BILAG 4

From: TMFKP BU
Sent: 04-09-2015 09:23:17
To: TMFKP BU CBP Byplankontorerne
Subject: VS: Høringssvar: Faste Batteri III - lokalplanforslag (2014-0162709). Afsender: Camilla Rosenhagen

Hørings svar til lokalplanen for Faste Batteri III

Fig. 5.1 jf. stk. 3. Illustrationen viser at højdegrænsplanen på 1:1 overholdes mod een side i forhold til bygningen i midten

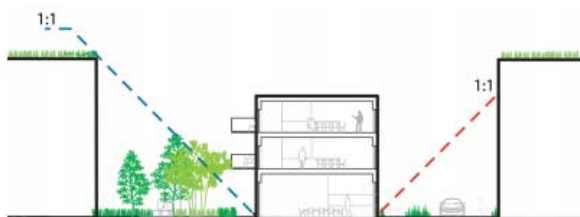
Jævnfør nedenstående illustration fra lokalplansudarbejdelsen er der relativt meget areal der ikke kan opfylde lokalplanens §5 stk.3 om krav om 1:1 afstand for boligarealer.

Som nedenstående tegning viser, er kravet om 1:1 afstandsforhold i lokalplanen for Århusgadekvarteret kun gældende for den ene side af bygningerne.

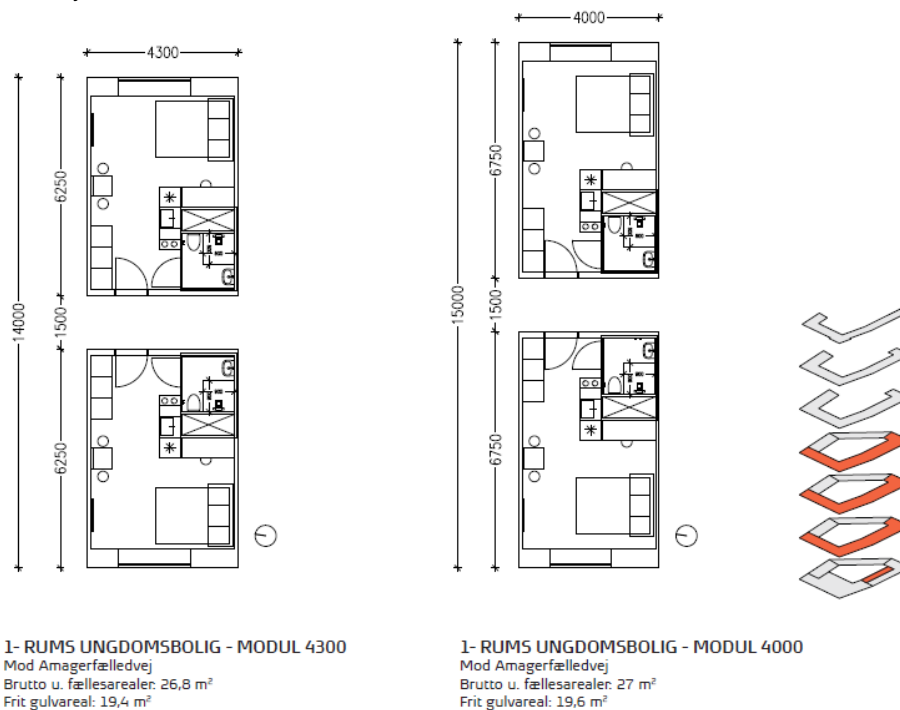
Det ville være formålstjenligt at slække 1:1 afstandskravet for boliganvendelse på ene af bygningernes side. For at få de bedst mulige dagslysforhold, kunne den side af bygningen der kunne undsige sig fra kravet være den mindst dagslysfyldte side. Således ville dette betyde at 'gårdbebyggelsen' nord for nervebanen ikke skulle opfylde kravet på nordfacaderne.

Vi foreslår derfor at boligarealers krav til 1:1 afstandsforhold kun skal være gældende for den side af bygningen der har den bedste orientering (syd eller vest).
